改善箇所説明図

改善の内容

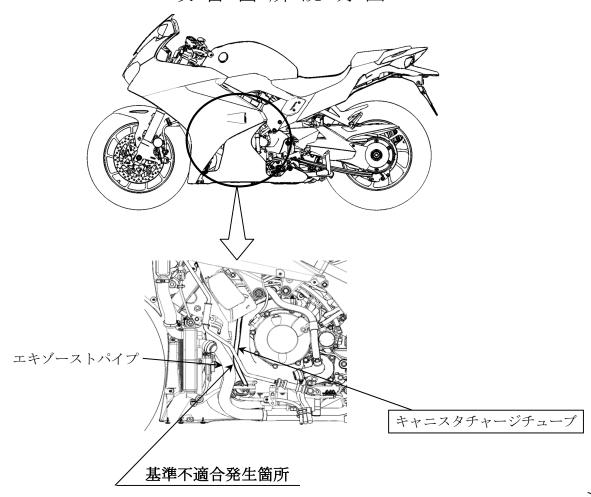
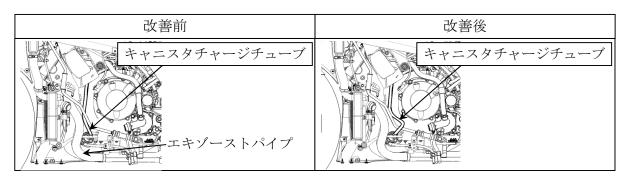
燃料蒸発ガス抑止装置において、キャニスタチャージチューブの配索作業指示が不適切なため、 当該チューブがエキゾーストパイプに接触して炭化するものがある。そのため、そのまま使用を続 けると、走行振動等で当該チューブが損傷し、燃料蒸発ガスが漏れ、最悪の場合、火災に至るおそ れがある。

全車両、キャニスタチャージチューブの配索状態を点検し、誤った配索の場合、当該チューブ を新品に交換し、正規に配索する。
